ASUNTO: MODIFICATORIA DEL TRAZADO VIAL DE LA CALLE S43 (CALLE PRINCIPAL A) DESDE LA ABSCISA 0+000 HASTA LA ABSCISA 0+070-BARRIO EL VERGEL -PARROQUIA QUITUMBE

Quito, D.M., 31 de enero de 2024

| <p>Administración Zonal Quitumbe</p> | <p>INFORME TÉCNICO</p> | <p>CÓDIGO: AZQ-DGT-UTV-IT-2024-005</p> |

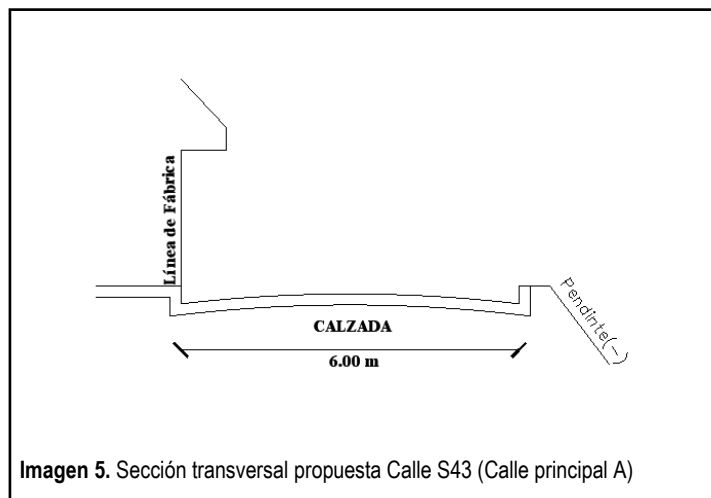
A su vez es necesario mencionar, que la presente propuesta de vial, al considerarse una reducción del ancho vial aprobado, la misma no produce afectaciones a los lotes colindantes.

Desde la abscisa 0+000 hasta la abscisa 0+070; con una longitud de 70.00 metros se propone la siguiente sección transversal.

Calzada: 6.00 metros

Aceras: sin aceras

A su vez se pone en conocimiento que realizada las mediciones en sitio existe un ancho de vía de 6.00 metros; razón por la cual se considera en la presente propuesta de trazado vial un pasaje peatonal; para un pasaje peatonal según la normativa vigente se tiene que:
